HENVENDELSER MODTAGET I HØRINGSPERIODEN

FORSLAG TIL TILLÆG 1 TIL LOKALPLAN 609 TINGBJERG

Offentlig høringsperiode fra den 24. april til den 19. juni 2024.

Målsætning: Vestvendt kantzone åbner op med fælles funktioner i stueetagen

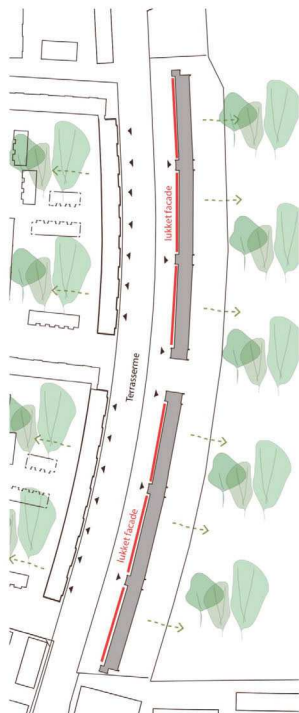
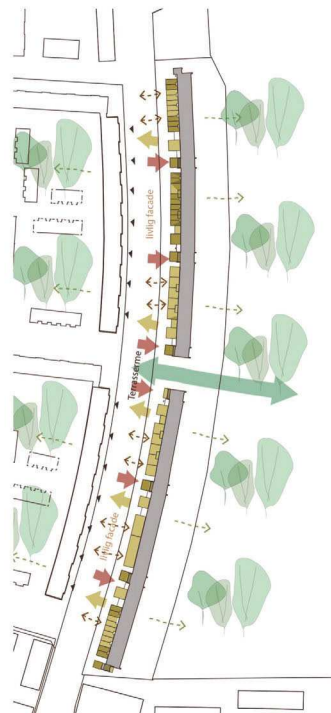
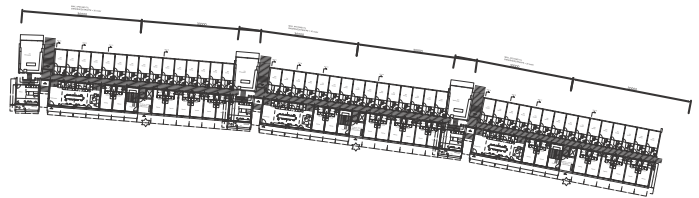
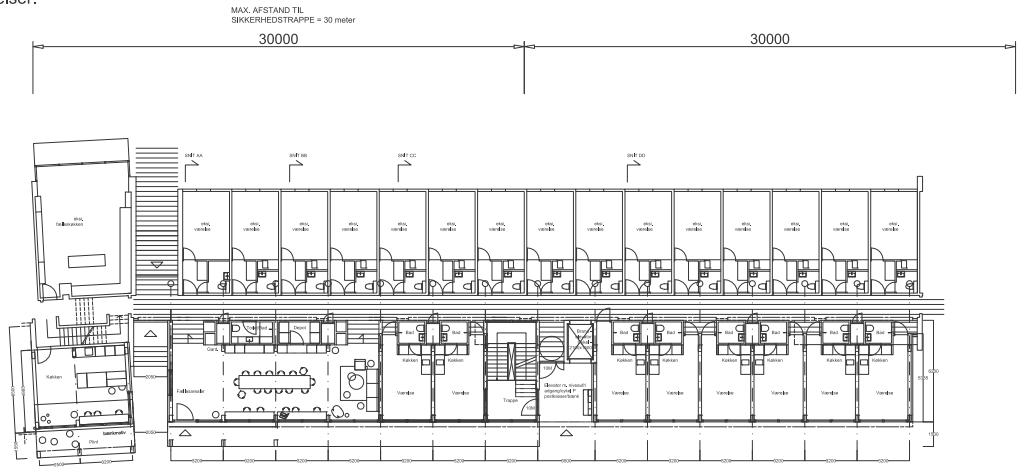
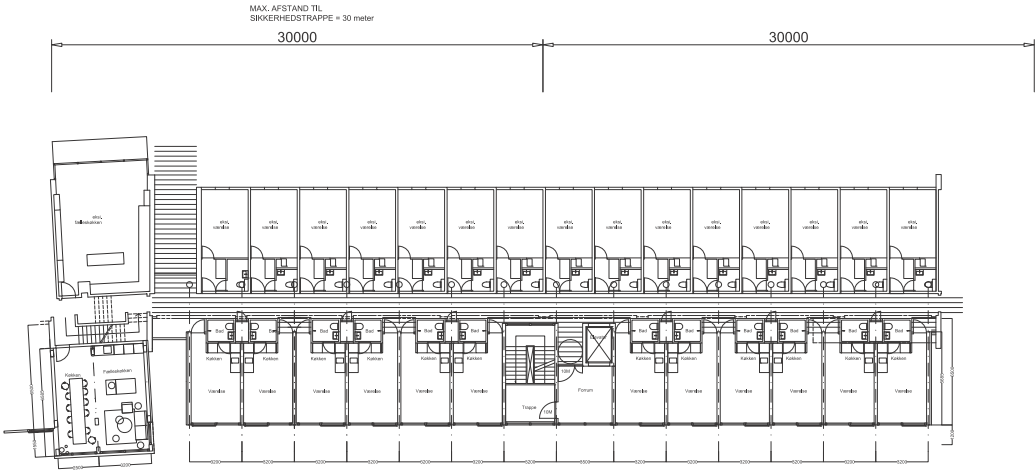
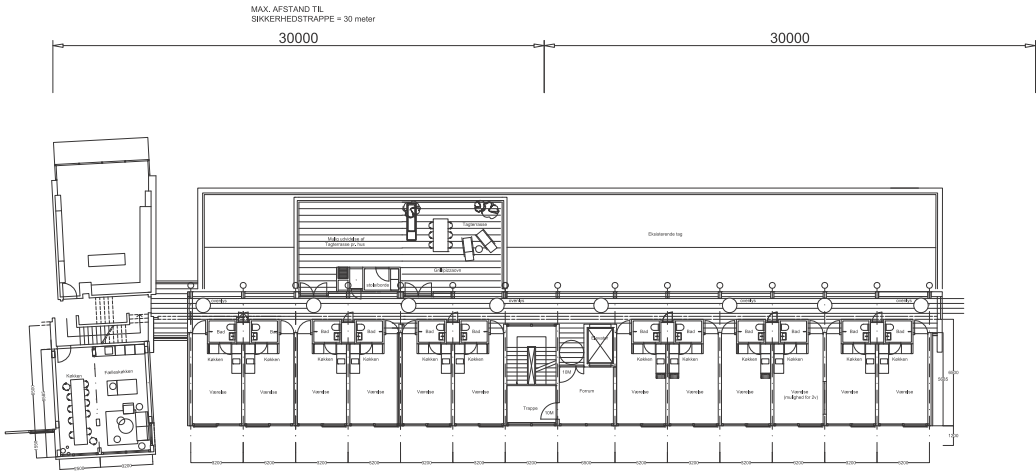
1. I indhakkene på tilbygning tilføjes bebyggelse. Her etableres fællesarealer, hvilket kan frigive et tilsvarende areal til kollegieboliger på de steder, hvor der er planlagt fællesareal i det oprindelige forslag.
2. Der etableres flere boliger i stueetagen.
3. Udvidelse af tagterrassen på den nuværende bygning eller på ny bygning, kan frigive fælles opholdsarealer til at etablere kollegieboliger.
4. Hvis der fjernes parkeringspladser og den interne forskydes mod den offentlige vej, vil det give plads til en grøn kantzone og opholdsarealer foran boligerne.
5. Der kan tilføjes yderligere ungdomsboliger på den øverste etage.

Konkret forslag til bebyggelsesplan for T-husets areal samt en rummelighedsskitse for areal H er medsendt.

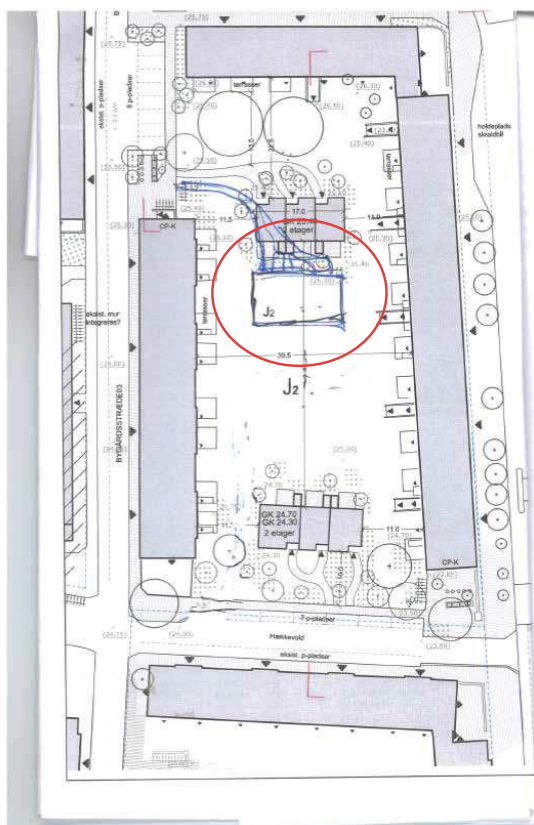
Placeringen af de 3 tværliggende rækkehuse (øst/vest) i LP forslaget deler haverummet op på en uheldig måde. Vi har derfor fået Landsskabsrådgiverne SLA til at udarbejde et forslag – se tegning til højre - til en anden placering af de tværliggende 3 rækkehuse (øst/vest).

Denne løsning vil give langt større brugsværdi og rammer for at bevare det stærke nuværende fællesskab i den sydlige del af haverummet. Den nye adgangssti gennem den nordlige del af haverummet vil spille godt sammen med de eksisterende tilgængelighedsboliger, herunder muligheden for at indrette et mere intimt haverum, som passer til behovet hos denne beboergruppe.

1. alternative forslag - Tårnhusstræde

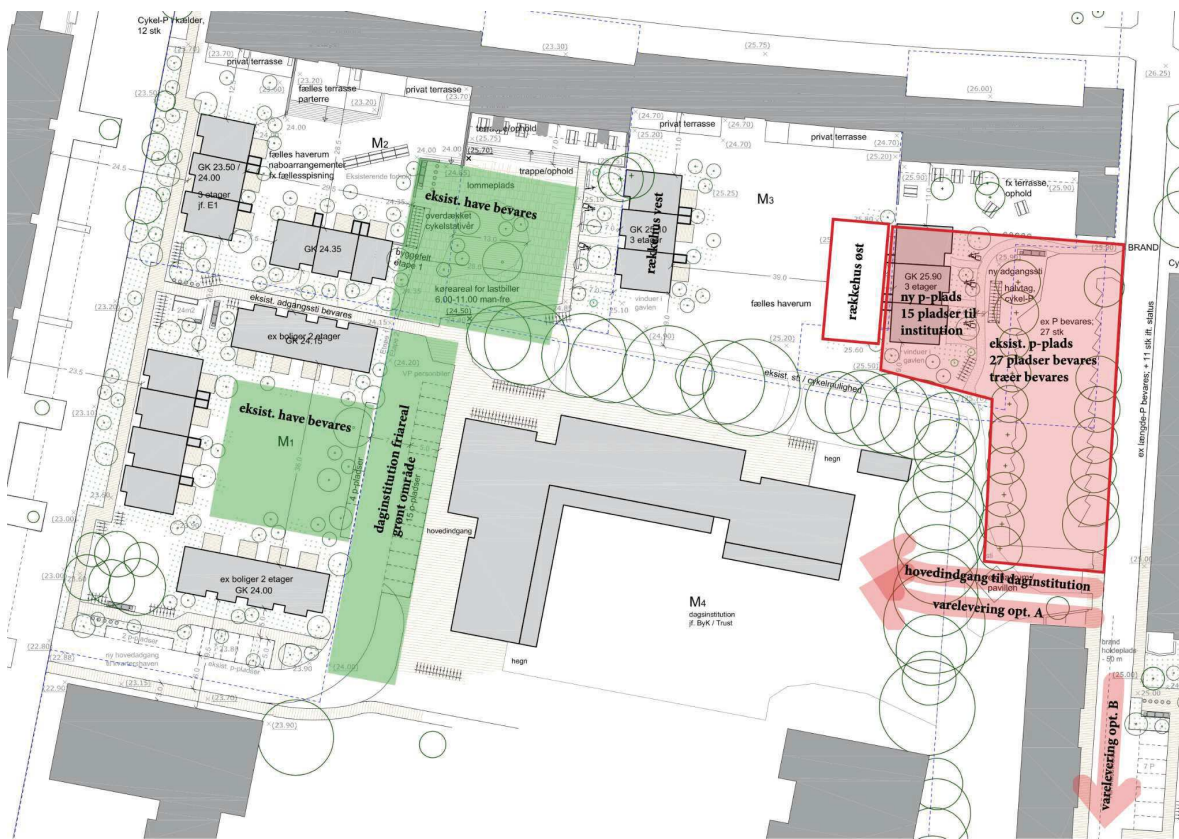
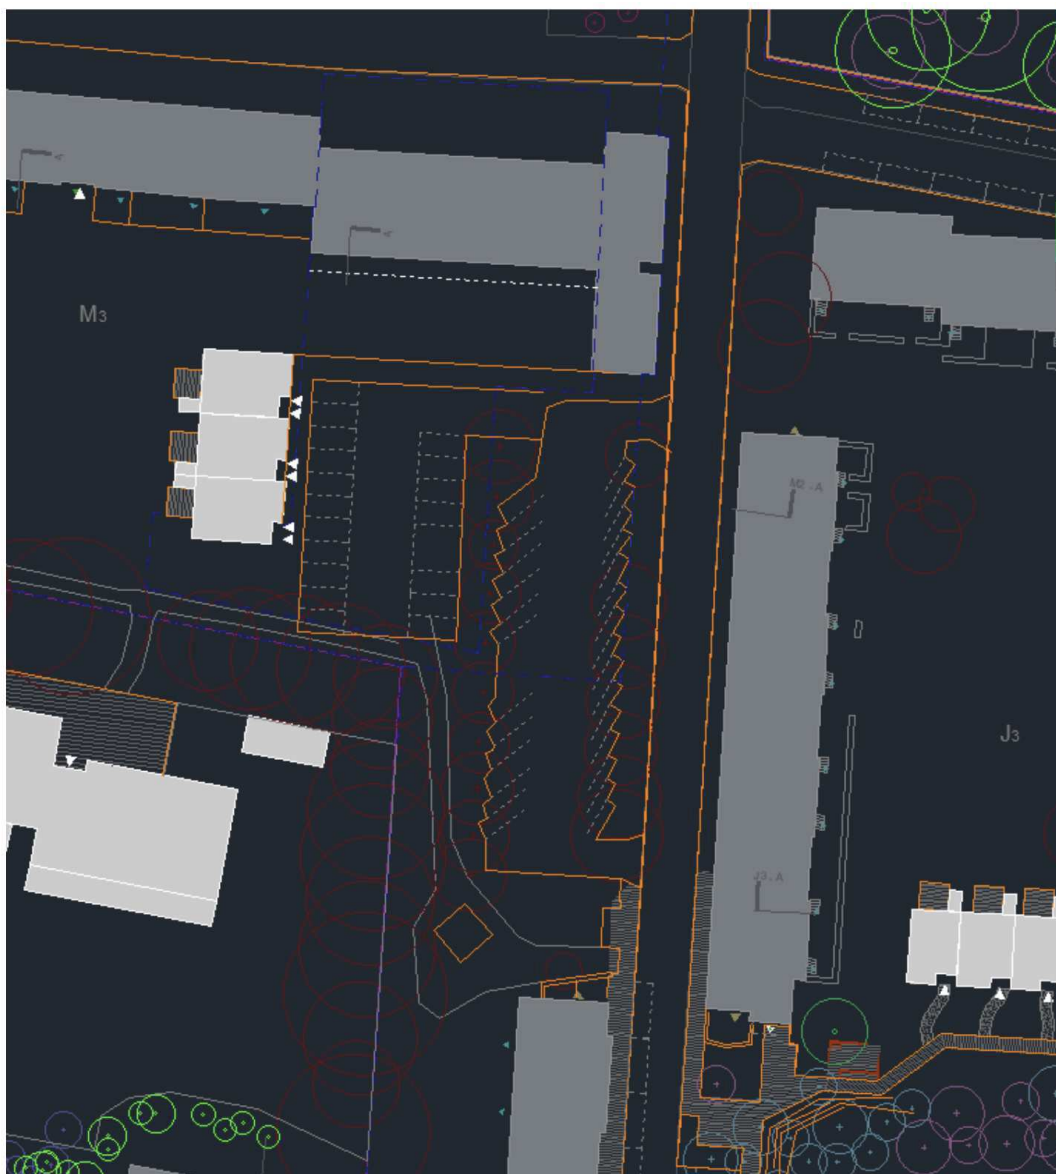
Der estimeres trafik af tunge lastbiler 6 gange om ugen, samt en ukendt stor mængde bilkøretøjer i hverdagene. Vejen skal fungere som parkeringspladszoner i begge sider af vejen og afsætningsmuligheder til en daginstitution, som skal rumme ikke færre end 200 børn. Afleveringstidspunktet er lige præcis der, hvor mange (andre) børn er på vej til skolen og andre institutioner. Det bemærkes her, at flere af de nuværende daginstitutioner ikke er forsynet med en afsætningsmulighed i bil foran indgangene. Hvis man er i bil er man altså nødsaget til at gå sammen med sit barn det sidste stykke til og fra institutionen. Det er netop dette, som er det smukke ved Tingbjerg.

De ønskede funktioner kan langt bedre håndteres i den eksisterende infrastruktur. En mere gangbar løsning vil være at benytte de allerede eksisterende parkeringsarealer ved Tårnhusstræde til varelevering og parkeringsmuligheder til bilister, der skal hente og aflevere daginstitutionens børn (*se kortet på næste side*). I denne løsning kan daginstitutionen spejlvendes, hvis det skaber en bedre adgangsløsning. En spejlvending af institutionen vil desuden betyde, at dets legepladsområde åbnes mere op for resten af Tingbjerg.

2. Byggefelt J2

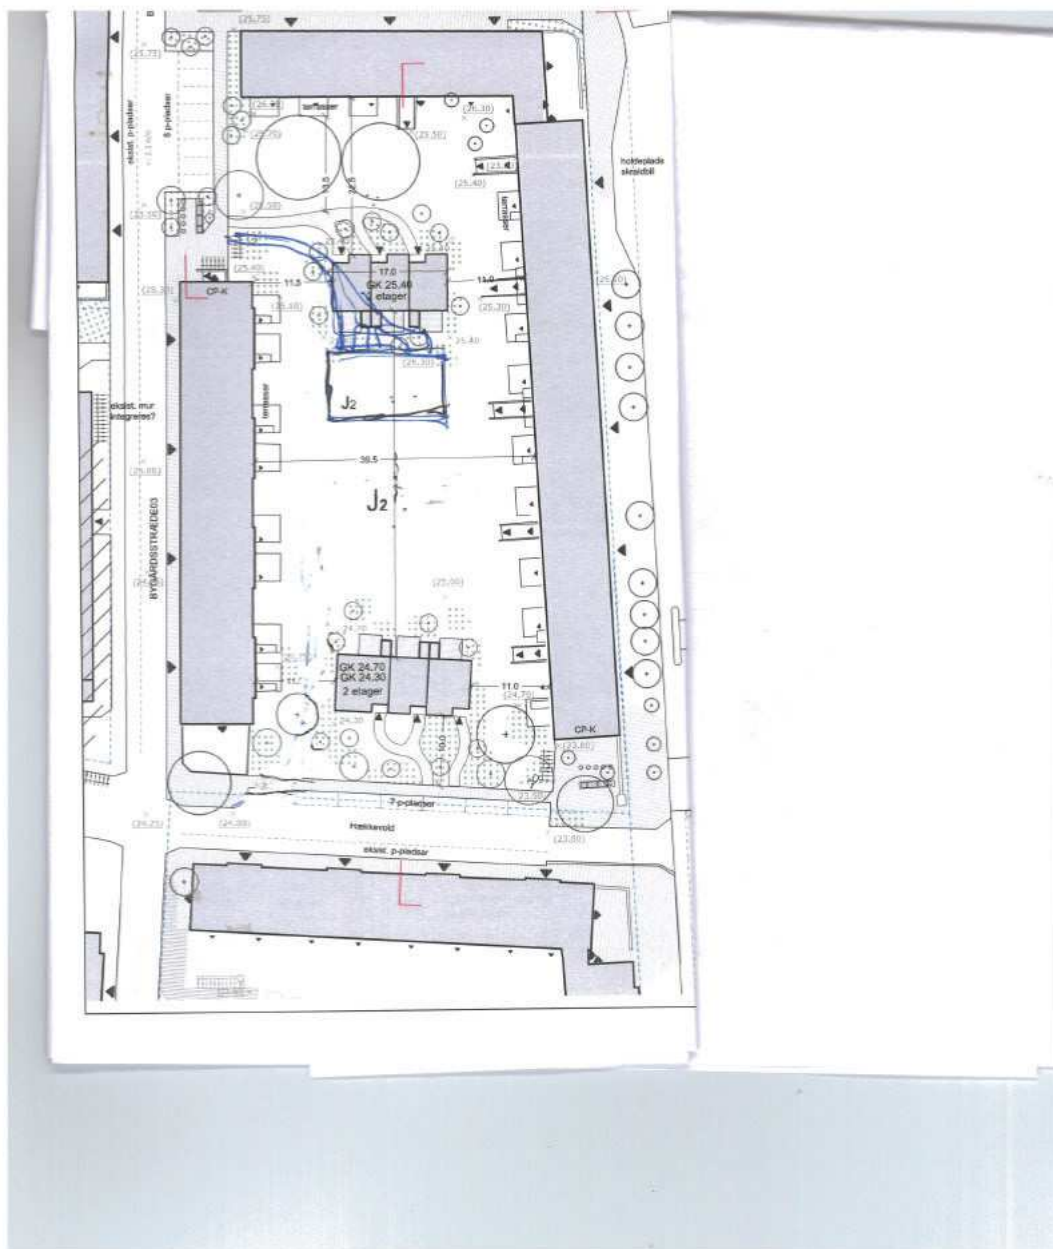
Beboerne ønsker at bevare mest muligt af den nordlige del af det eksisterende J2 haverums rekreative formål - legeplads, opholdsarealer for voksne mv. Placeringen af de 3 rækkehuse (øst/vest) ønskes derfor rykket mod syd, se skitse.
